Avis de sécurité

FA-2021-11-004-LUL-002

Support de rail transversal et système électronique de support de rail transversal, large

Figure 1

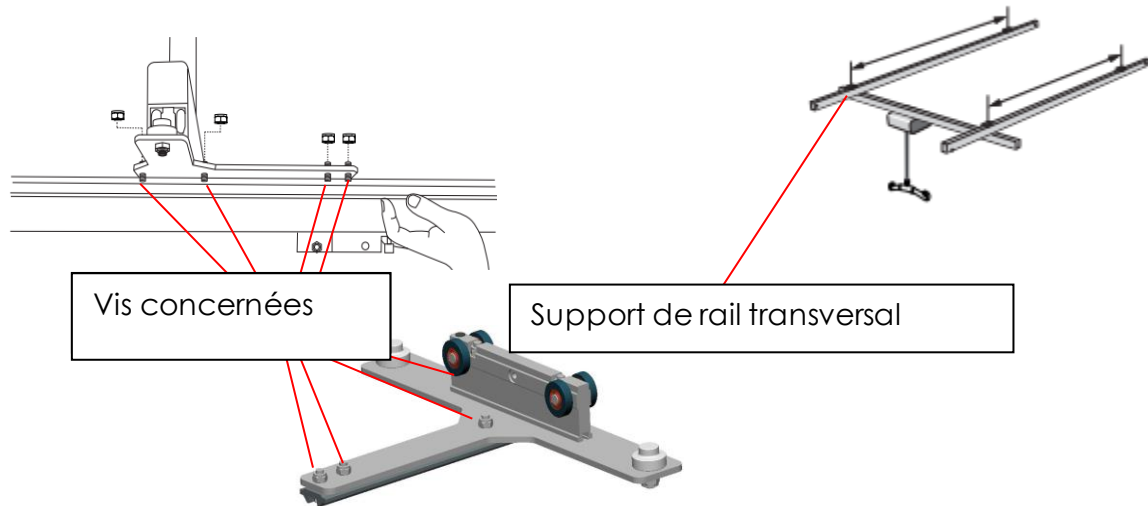
Hillrom a reçu une plainte relative à un produit non conforme. Il est apparu que le support transversal avait été livré avec des vis inadaptées et non conformes. Selon la spécification, la longueur des vis est M8X25 (25 mm), alors que les vis du lot concerné étaient M8X20 (20 mm). La vis M8X20 ne se bloque pas contre l'écrou autobloquant lorsqu'elle est vissée selon les consignes d'installation, comme l'illustrent la figure 2 (vis correcte) et la figure 3 (vis incorrecte) ci-dessous.

Figure 2 – conforme

Figure 3 – non conforme

Hillrom organisera une visite sur site pour inspecter les dispositifs potentiellement concernés. Les vis courtes identifiées seront remplacées par des vis de la bonne longueur.
